#5 Memo Vergunningsaanvraag Itero (2^e fase)

Onderwerp: 5^e aannemelijkheidstoets:

Zaaknummer: Z2023-00002911

Opmerkingen vanuit aannemelijkheidstoets constructieve veiligheid

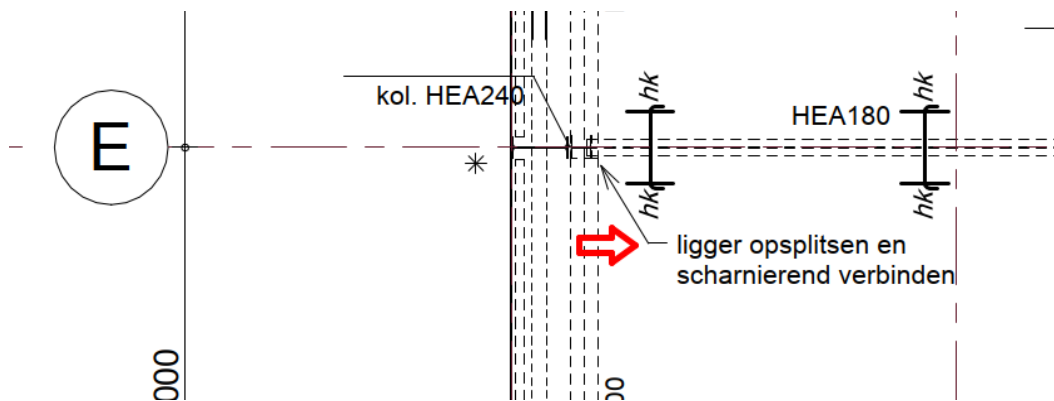
- ii. Paragraaf 4.1.2: De tabel met normaalkrachten komt niet overeen met berekening MM20152 document DO-001 uitgangspunten rev. E d.d. 10-06-2024 op pagina 168/338 van de pdf. Rapport DO-003 afstemmen op rapport DO-001.

Aangepast Zie berekening DO-0003.

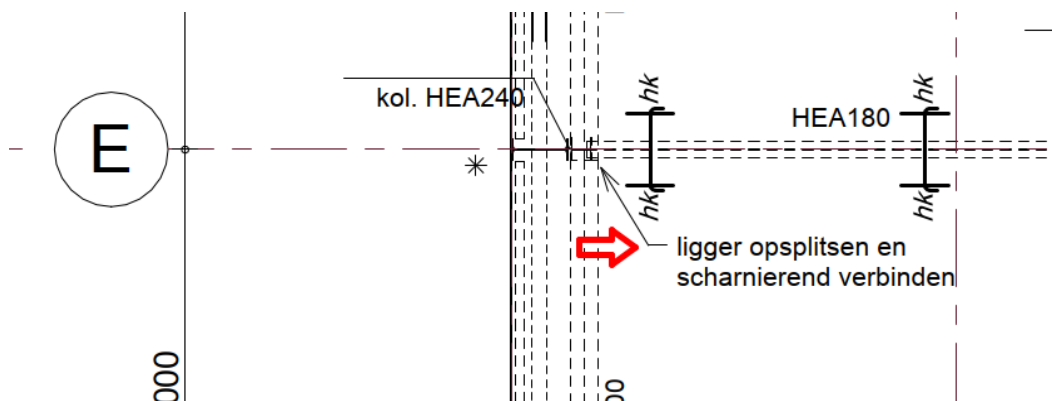
v Par. 4.1.5: Volgens de hoofdstukbenaming wordt de paal op as 1C gecontroleerd. Gezien de optredende reacties uit de interne verdiepingsvloer is dit as 1 E. Hoofdstukbenaming dient aangepast te worden.

Tevens is de tabel met reactiekrachten van de gevel in as 1 een verouderde tabel, zie MM20152 document DO-001 uitgangspunten rev. E d.d. 10-06-2024 op pagina 118/338 van de pdf.

Voor de reactiekracht op as 1 E geeft knoop 6 de maximale trekreactie en knoop 21 de maximale drukreactie bij wind loodrecht tegen as A. Bij wind loodrecht tegen as K is dit andersom. De maximale drukreactie van knoop 21 treedt dan op bij knoop 6 en de maximale trek treedt dan op bij knoop 21.

Er wordt nu rekening gehouden met R_{Ed} 106 kN terwijl dit 187 kN moet zijn volgens berekening DO-0001.

Aangepast Zie berekening DO-0003.
